KULTŪROS PAVELDO OBJEKTO BŪKLĖS PATIKRINIMO AKTAS

2020-03-30 Nr. 55-16-12
(data)
Kaunas
(užpildymo vieta)

1. Pavadinimas: *paminklas Petru Vileišiui*
2. Unikalus kodas Kultūros vertybių registre: *15783*
3. Nekilnojamojo kultūros paveldo vertinimo tarybos akto patvirtinimo data ir numeris (jei aktas patvirtintas): *2008-11-12; Nr. KPD-RM-892*
4. Adresas: *K. Donelaičio g. 64, Kauno m. (Kauno Vytauto Didžiojo karo muziejaus sodelyje)*
5. Valdytojas: *Kauno miesto savivaldybė, savivaldybės biudžetinė įstaiga, Laisvės al. 96, Kaunas 44251* (vardas, pavardė, gyv. vieta, tel. numeris/juridinio asmens pavadinimas, teisinė forma, buveinė, kodas, tel. numeris)
6. Paskelbtas ar nepaskelbtas saugomu kultūros paveldo objektu: *valstybės saugomas*
7. Ankstesnio būklės patikrinimo akto data ir numeris: *nėra*

5 pav. Cokolis daugelyje vietų pasidengęs žalsvomis apnašomis

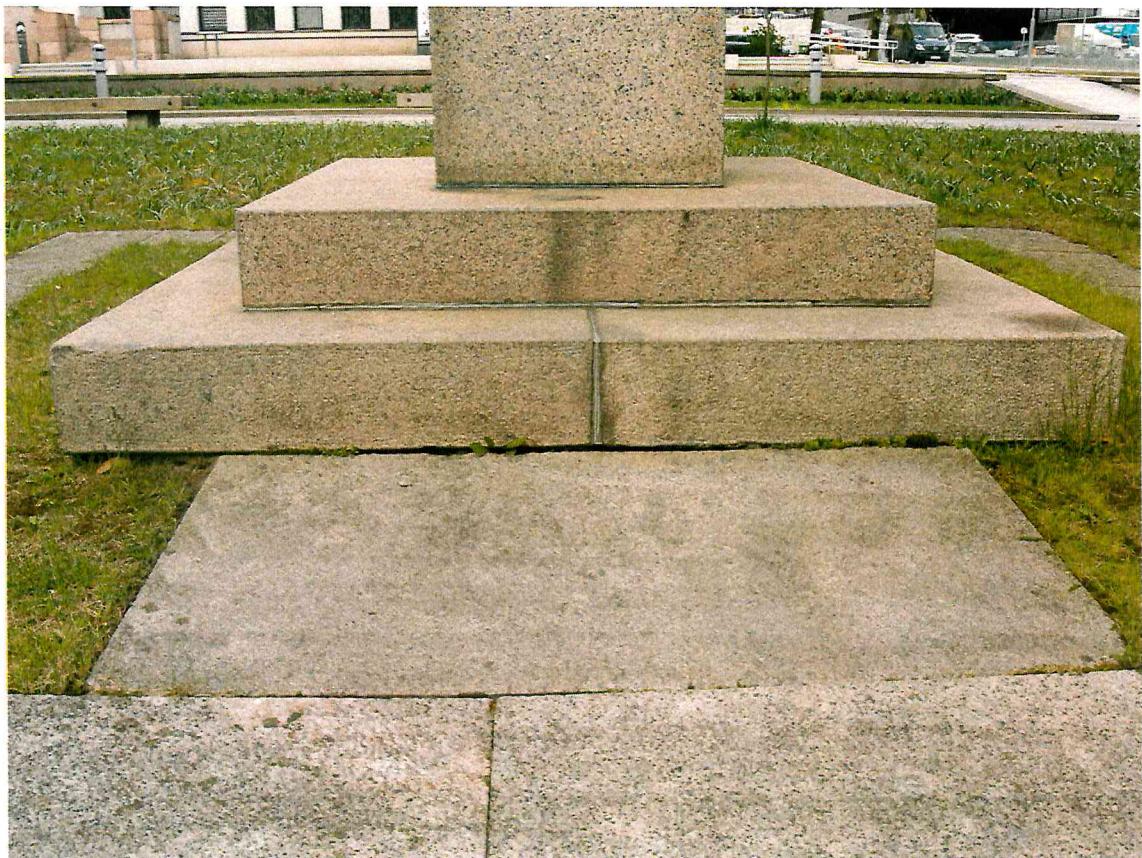
Kūrinio kairėje pusėje, postamento viršutinėje dalyje, matoma tamsi dėmė, kuri susidarė nubėgus metalo apnašoms kartu su vandeniu. Laiptuotas cokolis, daugelyje vietų, pasidengęs žalsvomis apnašomis bei tamsiomis dėmėmis. Šias vietas būtina nuvalyti.
